RESOLUCIÓN N° 1154

CIRCULAR ACLARATORIA CON Y SIN CONSULTA N° 3

LICITACIÓN PÚBLICA para contratar la ejecución de la Obra:
**"ESTABILIZACIÓN DE LA CASCADA DEL ARROYO SALADILLO - 2DA ETAPA:
PANTALLA DE DEFENSA CONTRA LA EROSION RETROGRADANTE DE LA CASCADA DEL
ARROYO SALADILLO", (Expte. N° 01907-0006535-6)**

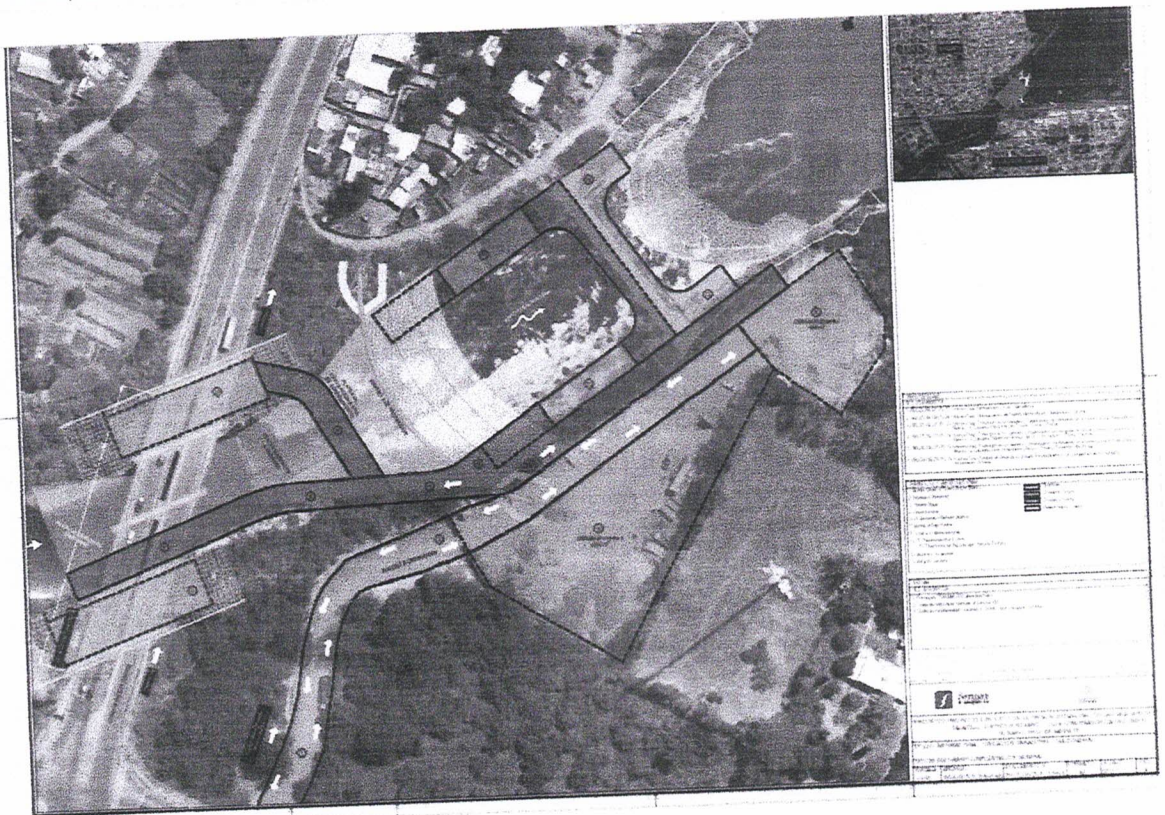
2) Obradores: Etapas I y II

A título orientativo, se menciona que en cercanías del arroyo Saladillo en la zona de las obras, se dispone de parcelas de tierra posibles de destinar para la construcción e implementación de obradores, dado que pertenecen a organismos provinciales. Más precisamente en la margen derecha apenas aguas abajo respecto del puente Molino Blanco, en un recorrido de aproximadamente 160m.

Dichas parcelas, de 4500 m² y 1500m², aproximadamente permitirían emplazar 2 obradores: la mayor para la obra de la Etapa II (Pantalla de Muro Colado), y la menor para las obras de la Etapa I (Remodelación del Puente y Protección de la Cascada).

A dichas parcelas se accede por la colectora de la Avenida de Circunvalación A008.

Desde las parcelas se puede acceder al cauce del arroyo por medio de rampas a ejecutar, que salvarían los desniveles entre los eventuales obradores y el cauce. Una vez en el cauce se puede acceder a los 3 frentes de obra que son los siguientes: Bajo Puente, Cascada y Pantalla. A su vez, en cada frente de obra se distribuirán las plataformas de trabajo necesarias para las operaciones correspondientes a cada obra.

Se adjunta un plano orientativo, Figura N° 1, recalcándose que es responsabilidad de los oferentes definir sus propias estrategias de disposición de obradores, equipamientos, materiales, accesos, etc.
